Kit cinghia dentata CT1134K1/WP1/WP2 per Audi, Seat, Skoda e VW. Diversi modelli 2,0 TDI “Commonrail” 1a generazione

Fig. 3
“Archetto di arresto” + finecorsa carico massimo

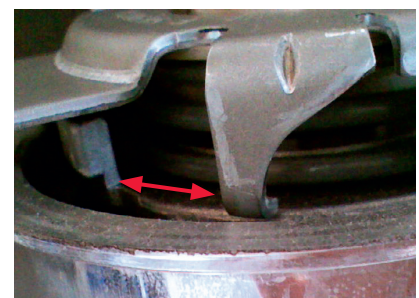
Il rullo tendicinghia V56340 incluso nel kit ha un aspetto diverso da quello installato sul veicolo e sembra che non sia possibile tenderlo correttamente.

Nella versione montata in fabbrica è montato il rullo raffigurato in Fig. 1. Nel mercato dei ricambi viene fornita una versione del rullo tendicinghia leggermente modificata – cfr. Fig. 2.

Per una corretta regolazione della tensione è necessario per prima cosa premere il nuovo rullo sul prigioniero tramite il nuovo dado fino a quando l’“archetto di arresto” montato sul lato posteriore della piastra di fondo riesce a scivolare accanto al finecorsa di carico massimo: cfr. Fig. 3.
